Opstapmogelijkheid bij raam

Advies 2602

Trefwoorden:	Bbl, woongebouw, woning, gelijkwaardigheid, handhaving, nieuwbouw, gebruiksveiligheid, vloerafscheiding
Datum:	19 mei 2026
Status:	Definitief

Figuur 1 Detail zoals nu in uitvoering.

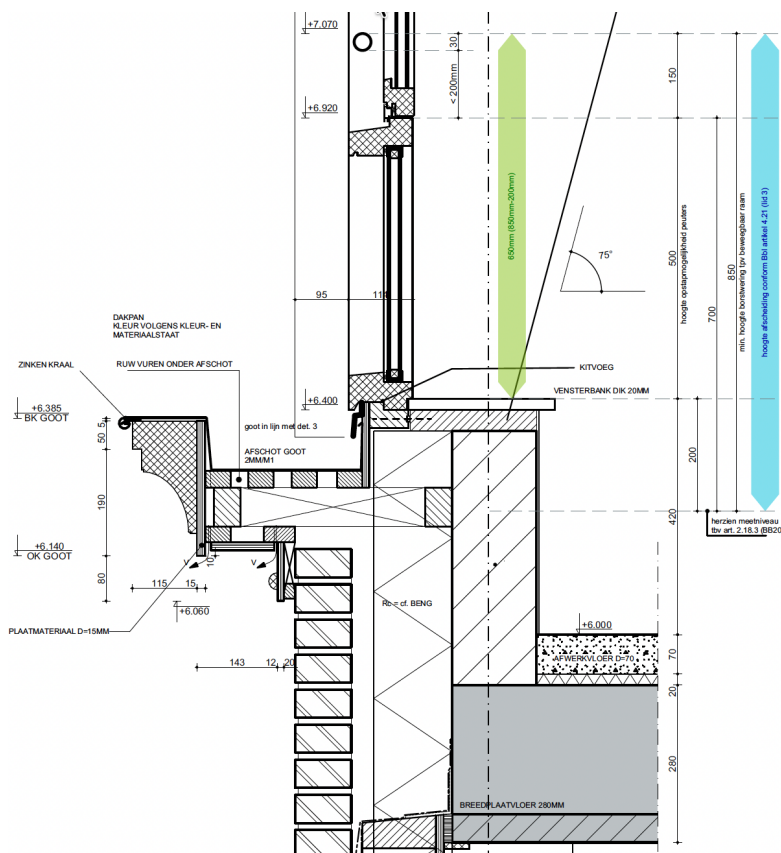
Kunt u mij vertellen of de in het detail getekende situatie (zoals weergegeven in figuur 1) van een borstwering waarbij de vensterbank op 420 mm boven de vloer is gepositioneerd, voldoet aan de regels van het huidige vigerende Bbl?

De hoogte van de vensterbank in het detail (zoals weergegeven in figuur 1, red.), voldoet niet aan de eis dat er tussen de 200 en 700 mm boven de vloer geen opstapmogelijkheid mag zijn, maar er was voorheen (in het Bouwbesluit-tijdperk) een gelijkaardige oplossing waarin werd aangegeven met welke maatregelen (en maatvoering daarvan) er een gelijkaardige veiligheid kon worden bewerkstelligd. Die gelijkaardigheid (uit 2009 van de commissie Gelijkaardigheid) bepaalde voorheen dat:

- 1) er geen 2^e opstapmogelijkheid mag zijn (t.o.v. de vensterbank) met een hoogte kleiner dan 500 mm (700 minus 200) en;
- 2) dat de doorvalveiligheid minimaal 650 mm (850 minus 200) boven de vensterbank moet zijn gepositioneerd.

Wij hebben de onderdorpelhoogte bewust op 500 mm hoogte t.o.v. de vensterbank gezet; deze 500 mm is door ons als minimale hoogte toegepast omdat die rechtstreeks rolt uit artikel 4.23 (voorkomen overklauteren) dat zegt dat er tussen de 200 en 700 mm + vloer (dus in de zone die 500 mm hoog is) geen opstapmogelijkheid mag zijn.

Ik heb de documenten doorgenomen en kan u meedelen dat wij de situatie niet als gelijkaardige oplossing kunnen zien wel om de volgende redenen:

- Voorgestelde gelijkaardigheid is verouderd en gaat over het Bouwbesluit en niet over het Besluit Bouwwerken Leefomgeving. Onduidelijk is of visie op de huidige situatie nog actueel is.

- Uitgangspunt van artikel 4.23 van het Besluit Bouwwerken Leefomgeving is zoveel mogelijk voorkomen dat kleine kinderen in een onbewaakt ogenblik over een vloerafscheiding kunnen klimmen. Tussen de 0,2 m en 0,7 m boven een vloer of een tredevlak mag een afscheiding geen opstapmogelijkheden hebben. Er mag dus in de vloerafscheiding bijvoorbeeld geen horizontaal vlak zijn waarop een kindervoetje past. Dit artikel heeft niet alleen betrekking op constructieonderdelen van de vloer-afscheiding zelf maar ook op andere constructieonderdelen en bouwwerkinstallaties of bouwwerk-installatieonderdelen die aan (tegen) of naast de vloerafscheiding zijn geplaatst. Op basis van het voorgaande zijn wij, ter voorkoming van incidenten, terughoudend in het doen van concessies op dit veiligheidsaspect.

- In het gelijkaardigheidsbeginsel waar u naar verwijst is een situatie geschetst waarbij wordt uitgegaan van een hoogte van 0,65 m zonder opstapmogelijkheid. Op basis van dit detail ontstaat een opstapmogelijkheid op 0,50 m hoogte zodra het raam in draaistand in geopende toestand wordt gezet. Op basis hiervan concludeer ik dat er geen sprake kan zijn van een gelijkaardige situatie. De doorvalbeveiliging die aan de

buitenzijde wordt aangebracht is het vraagstuk “overklauterbaarheid” niet relevant omdat kinderen op de onderdorpel van het raamkozijn kunnen klimmen wanneer het raam in geopende toestand is gebracht.

- In dit geval is een opstapmogelijkheid ter plaatse van een raam gerealiseerd op een hoogte van 0,42 m boven de bouwkundige afwerkvloer. Daardoor wordt niet voldaan aan artikel 4.23 eerste lid van het Bbl. Echter, deze opstapmogelijkheid was al aanwezig in de vergunningaanvraag waarop uiteindelijk vergunning werd verleend.

- Vanaf 0,5 m boven de opstapmogelijkheid tot aan de bovenzijde van de vloerafscheiding mogen geen openingen groter dan 0,2 m aanwezig zijn (uitgaande van een woonfunctie, zoals in dit geval). Dit volgt uit artikel 4.22 eerste lid van het Bbl. In dit geval is, volgens figuur 1, een doorvalstang gemaakt met een diameter van 30 mm en de bovenkant op 0,65 m boven de vensterbank. De bovenkant van de onderdorpel ligt op ten minste 0,50 m boven de vensterbank waardoor de opening circa 0,12 m hoog is. Dit voldoet.

- De ATGB is van oordeel dat in het detail, zoals weergegeven in figuur 1, niet per se de vensterbank, maar ook de bovenkant van de onderdorpel (buitenbeglazing) of de glaslat op de onderdorpel (binnenbeglazing) van het raamkozijn als hoogste opstapmogelijkheid kan worden beschouwd. Ook hierop kan een klein kind namelijk zijn voetje plaatsen. Indien de bovenzijde van de glaslat in dit geval als hoogste opstapmogelijkheid zou worden aangehouden, dient de bovenzijde van de doorvalstang ten minste op 0,65 m daarboven te worden bevestigd. Uiteraard mag dat niet leiden tot een opening groter dan 0,2 m tussen de doorvalstang en de bovenkant van de onderdorpel bij het beweegbare raam.

- De totale hoogte van de vloerafscheiding ter plaatse van het raam op 1,1 m ligt. Dat is 0,25 m hoger dan de vereiste 0,85 m;
 - Een opstap van 0,45 m iets moeilijker op te stappen is dan een opstap van 0,2 m die rechtstreeks volgens de voorschriften is toegestaan.

Nee, omdat er volgens artikel 4.23 eerste lid van het Bbl, ter plaatse van een vloerafscheiding, zoals een raam, geen opstapmogelijkheden tussen de 0,2 m en 0,7 m aanwezig mogen zijn. Naar het oordeel van de ATGB is in deze situatie echter geen sprake van een relevante afwijking van de verleende omgevingsvergunning voor een bouwactiviteit gebouwd en leidt de uitvoering volgens het detail waarop vergunning is verleend niet tot een grond voor handhaving. Bovendien kan de ATGB zich voorstellen dat er sprake is van een gelijkwaardige maatregel als bedoeld in artikel 4.7 van de Omgevingswet.

De ATGB is van oordeel dat in het detail, zoals weergegeven in figuur 1, niet per se de vensterbank, maar ook de bovenkant van de onderdorpel (buitenbeglazing) of de glaslat op de onderdorpel (binnenbeglazing) van het raamkozijn als hoogste opstapmogelijkheid kan worden beschouwd. Ook hierop kan een klein kind namelijk zijn voetje plaatsen.
